## **Autorité environnementale**

**Avis délibéré de l’Autorité environnementale sur la  
création de la passerelle roulière Roro7 sur le port  
ouest de Dunkerque (59)**

**n°Ae : 2026-025**

Figure 5 : situation des postes Roro existants et, notés en jaune, emplacements prospectés – source : dossier

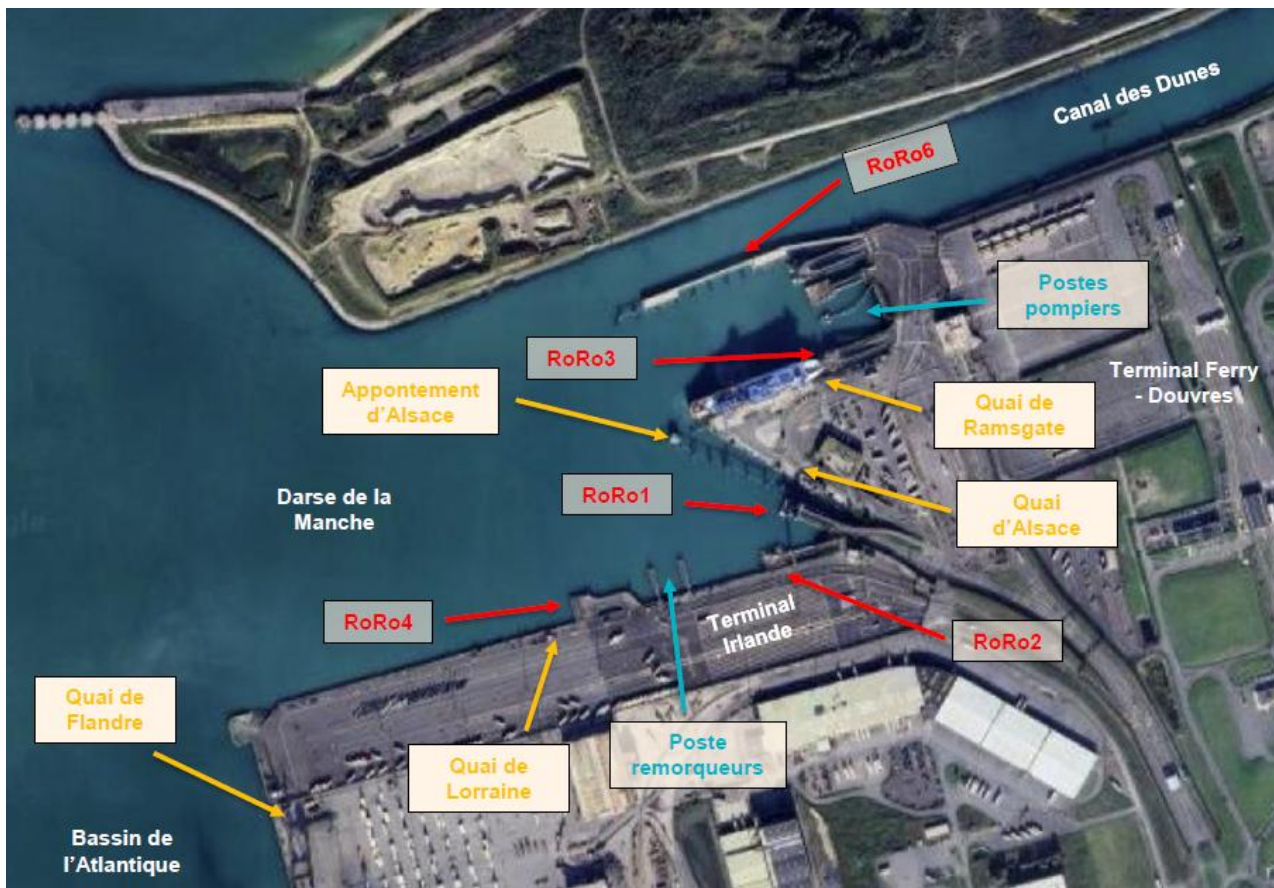
L'analyse proposée par le dossier se fonde sur cinq aspects : faisabilité technique, importance des coûts et délais, types de navires susceptibles d'être accueillis, conditions nautiques, gestion des flux de véhicules embarqués et débarqués. Le choix effectué est assez clairement justifié. L'Ae note toutefois qu'aucun de ces critères ne porte sur l'environnement ou la santé humaine. Le choix

effectué réduisant les coûts et l'ampleur des travaux, déconstructions, ou dragages, il est possible qu'il réduise également les incidences sur l'environnement mais le dossier devrait l'analyser explicitement.

*L'Ae recommande de compléter explicitement l'analyse multicritères des principales options d'implantation de Roro7 par celle de leurs incidences sur l'environnement et la santé humaine.*

Figure 7 : niveaux de bruit aérien lors des phases de battage des pieux – source : dossier

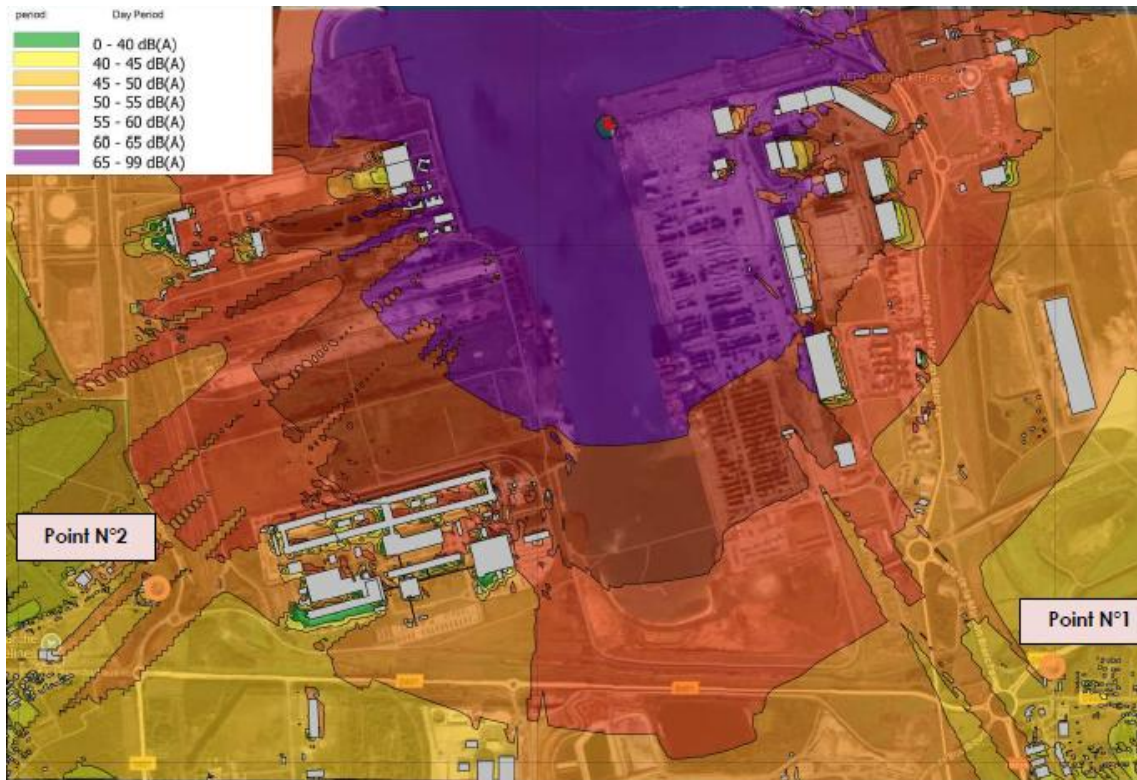
Concernant le bruit aérien, les cartes fournies par le dossier sont tronquées et centrées sur leurs effets sur les habitations (cf. carte ci-dessous pour le battage des pieux). Les niveaux de bruit atteints sur les reposoirs fréquentés par les mammifères marins n'y apparaissent pas et le dérangement induit par le bruit sur ces espèces non plus.

***L'Ae recommande d'élargir le périmètre de modélisation des effets acoustiques aériens du projet à l'ensemble de la zone significativement affectée et de reprendre et compléter l'étude d'incidences Natura 2000 pour évaluer les effets des travaux sur les espèces d'oiseaux ayant justifié la désignation des sites à proximité, en particulier le site « Bancs des Flandres ».***

Figure 8 : carte du bruit aérien lors du battage des pieux – source : dossier

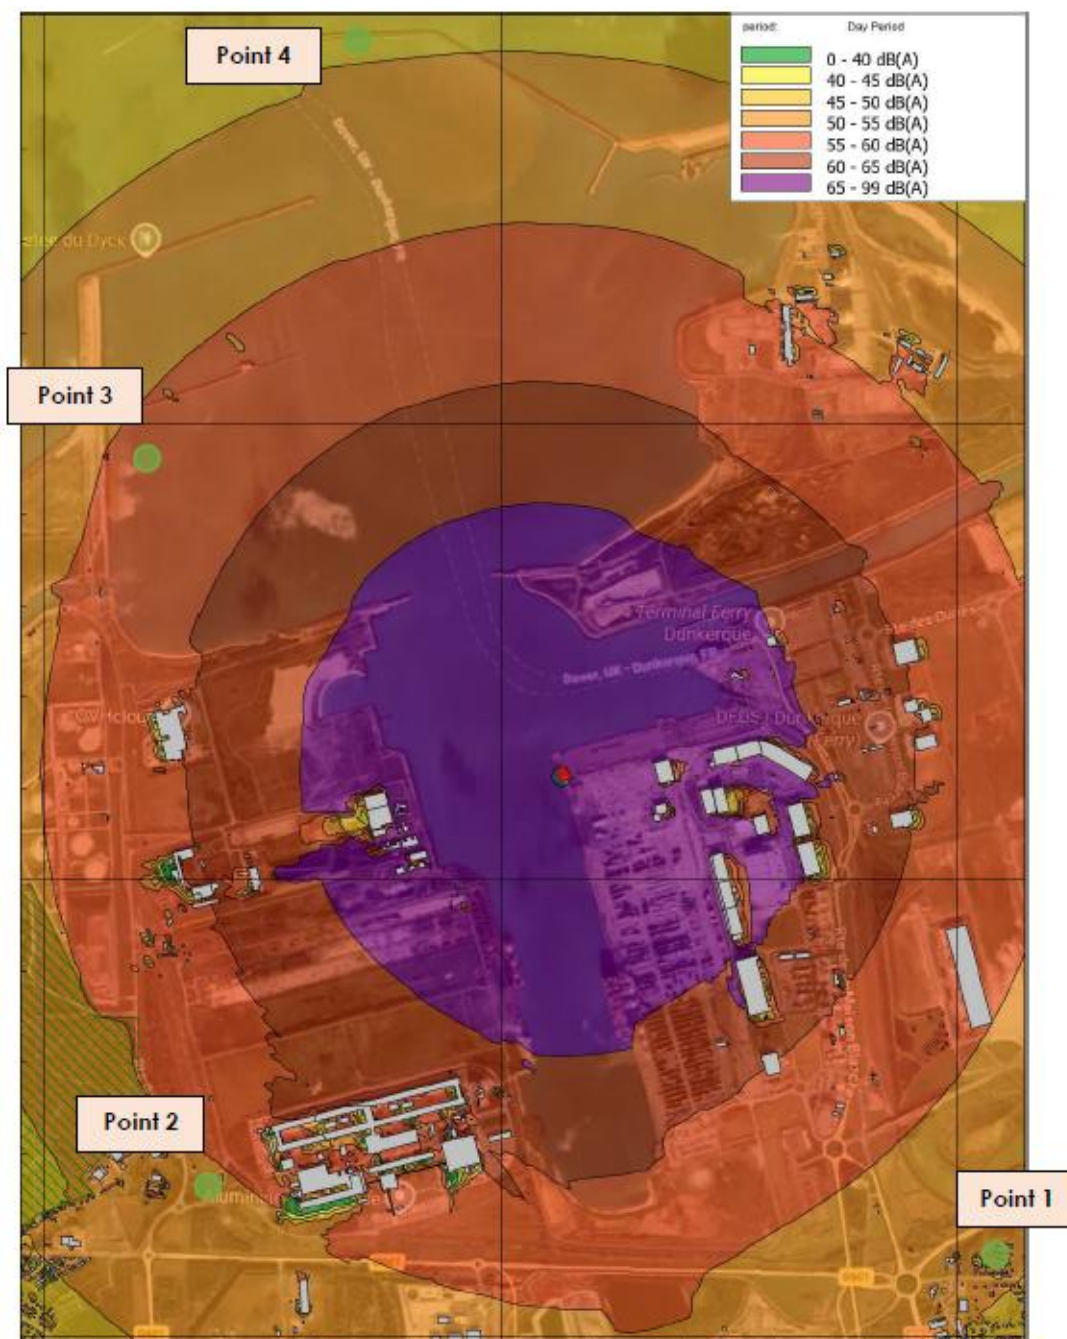
Il y apparaît que toutes les zones de reposoirs des phoques sont exposées à un bruit impulsif répété d'au moins 50 dB(A) et pouvant dépasser 65 dB(A). La mesure de réduction MR3.4 aura probablement des effets intéressants mais l'effet de dérangement sur les mammifères marins en repos sur ces bancs (sans précision sur leur fréquentation au fil de l'année) n'est pas évoqué, et par conséquent pas évalué.
